## Sistema de Climatização

Informamos que o projeto de evaporadora cassete 4 vias do 4º andar tem duas informações, na legenda do projeto consta 28.000 BTUs e no diagrama consta 30.000 BTUs. Lembrando que a LG fabrica este aparelho com 28.000 BTUs ou 36.000 BTUs. Podemos considerar o aparelho conforme legenda 28.000 BTUs?

**CAIXA VENTILAÇÃO DUTO 250.png**  
100K

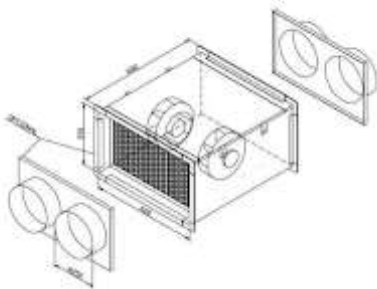
Segue em anexo a orientação de conexão de 250 mm de saída primária da caixa de ventilação (Por linha - Duto duplo - Y - T) conforme especificado no memorial.
